Avis délibéré
de la Mission régionale d'autorité environnementale
Provence-Alpes-Côte d'Azur

sur le projet d'extension de parcs photovoltaïques au lieu-dit Le
Camp - opération "Castellet III", à Le Castellet (83)

**N° MRAe
016525/A P**

Figure 2 : Plan de masse - source : étude d'impact

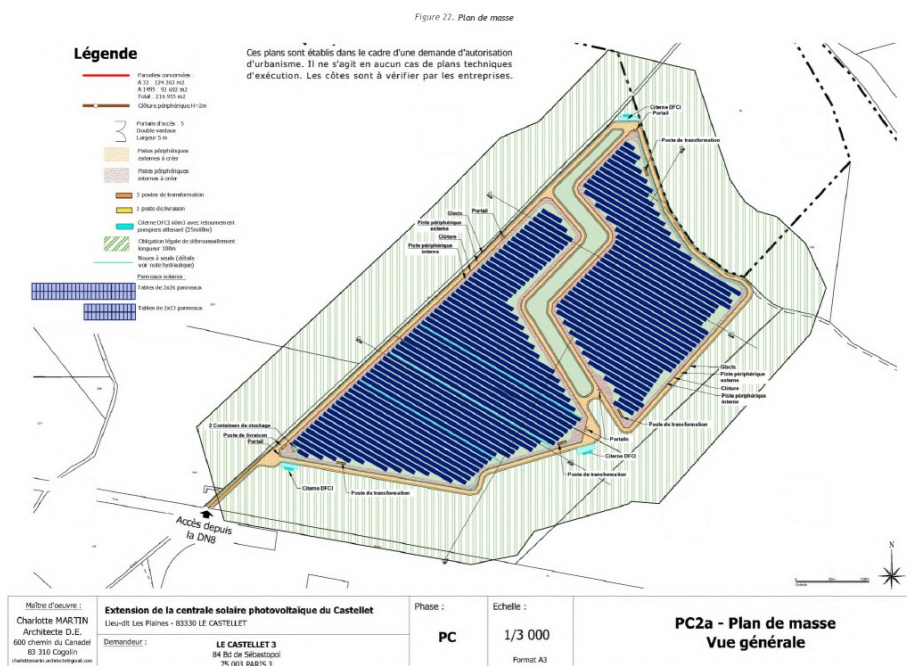
Pour la MRAe, il serait utile de compléter la présentation du projet en indiquant la surface couverte actuellement par les parcs existants et la surface totale occupée à terme par les trois parcs, éléments utiles pour l'évaluation environnementale à l'échelle du projet global.

Figure 3 : Localisation de la mesure de réduction R1 / zone d'emprise finale -
source : étude d'impact

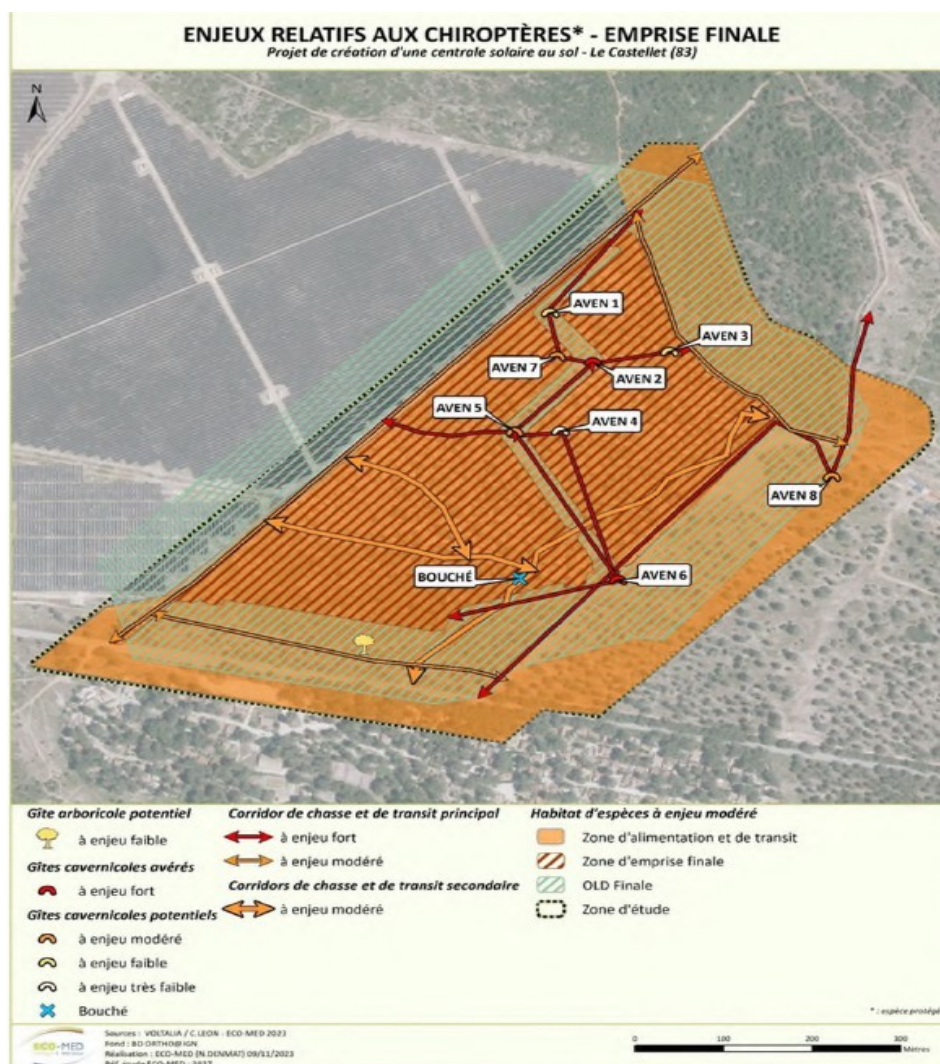
La MRAe souligne l'absence d'analyse des impacts de l'opération et du projet global sur l'Aigle de Bonelli, alors qu'ils se traduisent par la réduction des surfaces de milieux favorables à son alimentation (garrigues).

Pour la MRAe, alors que l'opération implique la destruction supplémentaire de 15 ha d'habitat naturel et l'altération de près de 8 ha d'habitat liée à la réalisation des OLD les niveaux d'impacts résiduels manquent de justification au regard du recensement de plusieurs espèces à enjeu notable dans la zone d'étude (chiroptères et invertébrés). En particulier, s'agissant des chiroptères, malgré l'exclusion de plusieurs avens des emprises du parc, la MRAe constate qu'ils restent concernés par les OLD dont la réalisation aura un impact significatif sur les habitats naturels et leurs potentialités d'accueil pour des espèces sensibles.

La MRAe recommande de procéder à l'analyse des incidences du projet global sur l'Aigle de Bonelli et de renforcer la justification des impacts résiduels sur la biodiversité (invertébrés et chiroptères).
